VARIANTI IN CORSO D'OPERA n°4

RELAZIONE DEL DIRETTORE DEI LAVORI DEL 23 07 2026 rev.01

Padova, 23.07.2026

Figura 17 Nuovo dispositivo di ritenuta NJ H4-SPT in calcestruzzo prefabbricato ancorato in asfalto

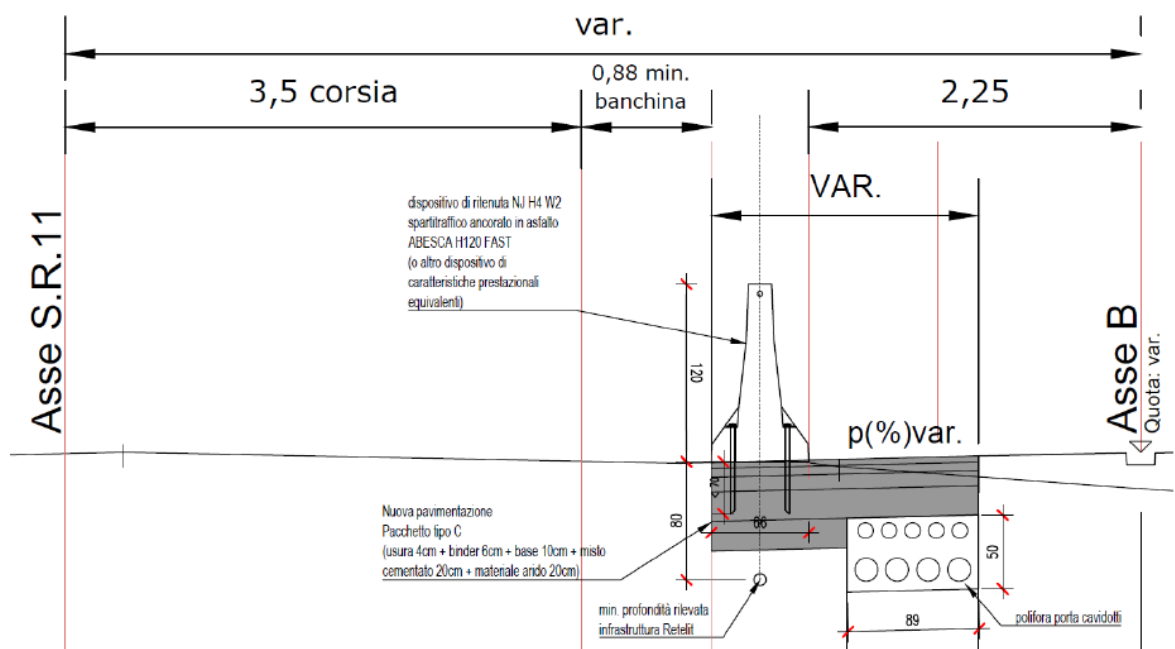
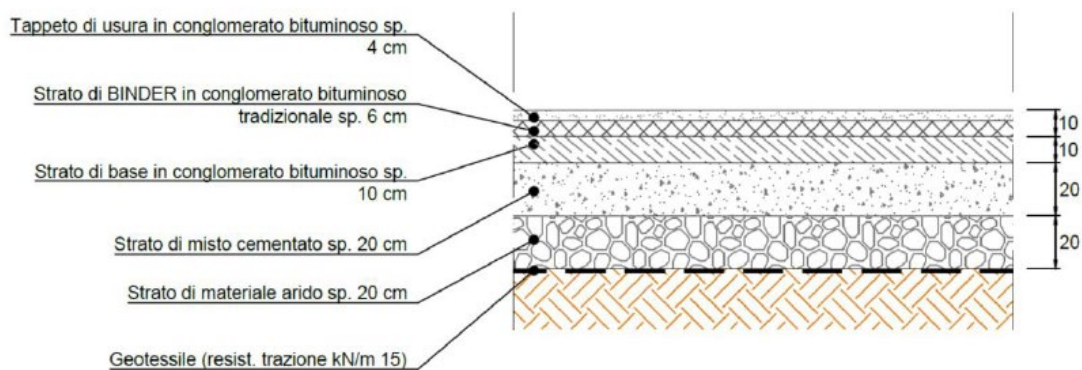
- Cambio della tipologia di barriera stradale, da guard rail metallico spartitraffico infisso a dispositivo di ritenuta New Jersey spartitraffico prefabbricato in calcestruzzo, dettata dall'impossibilità di infiggere i montanti del guard rail;
- Cambio nella caratteristica della barriera stradale che passa da livello di contenimento H2, previsto da progetto, a livello di contenimento H4

L'installazione del nuovo dispositivo di ritenuta presuppone la realizzazione di un sottostante nuovo pacchetto di pavimentazione stradale entro cui ancorarsi, pacchetto che sarà composto dalla medesima stratigrafia della pavimentazione di banchina tranviaria adiacente (con l'aggiunta dello strato di materiale arido), prevista da progetto esecutivo approvato e validato: pavimentazione stradale tipo C.

Il nuovo pacchetto di pavimentazione sotto il dispositivo di ritenuta NJ dovrà estendersi, in direzione trasversale, almeno fino al filo esterno New Jersey lato strada regionale S.R.11, per l'intera tratta d'intervento.

MODIFICA PROVVISORIA DELLA ROTATORIA

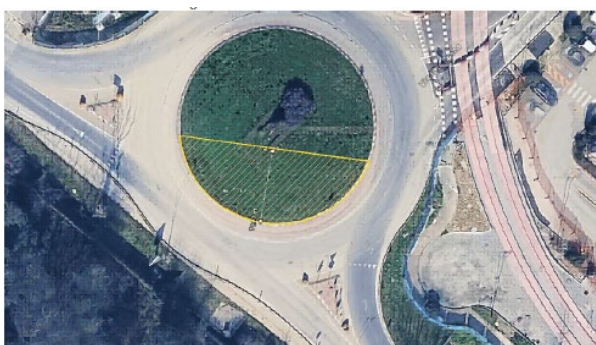
1. Parziale demolizione della rotatoria con rimozione accurata dei cordoli tipo "ANAS" (che verranno numerati ed accantonati all'interno del deposito e riposizionati al ripristino delle condizioni originarie), di delimitazione dell'aiuola centrale e sbancamento del terreno vegetale, realizzazione di sovrastruttura stradale provvisoria costituita da una platea armata con doppia rete elettrosaldata fi8/20x20 di spessore 25cm in Rck200 su letto in magrone spessore 10cm, al fine di ottenere una porzione di rotatoria (segmento circolare) transitabile dal convoglio che trasporterà i tram.
2. Fornitura e posa di new jersey in plastica bianco-rossi, in sostituzione delle cordonate rimossa, da mantenere per l'intero periodo di approvvigionamento dei tram, da rimuovere e ricollocare in occasione delle necessarie manovre dei convogli.

Figura 2 – Ubicazione rete anti-volatili intradosso copertura ricovero

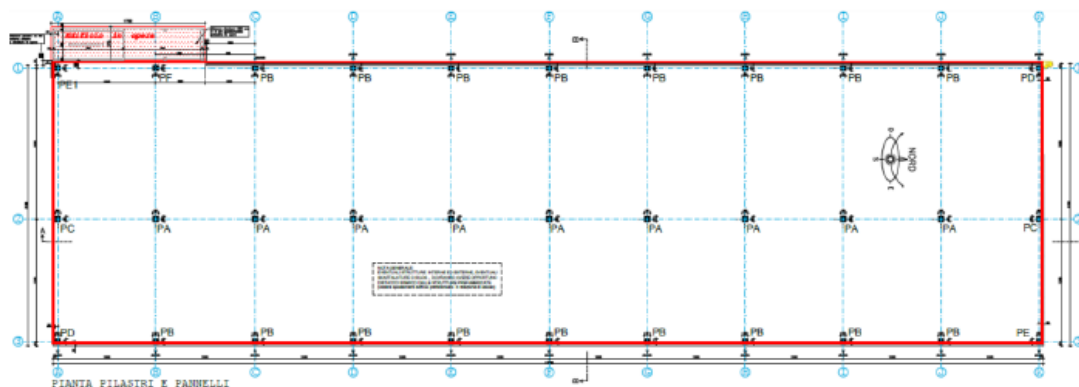
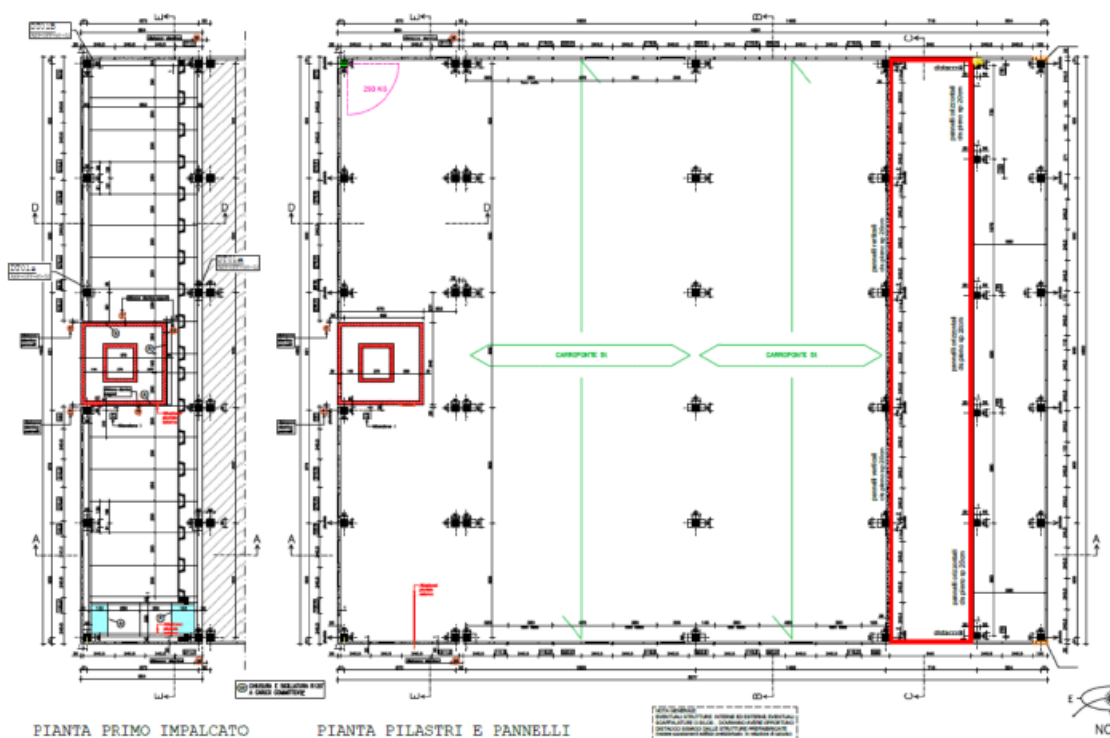
Le superfici interessate dall'installazione risultano:

- RIMESSA: 3.485 MQ
- OFFICINA: 280 MQ
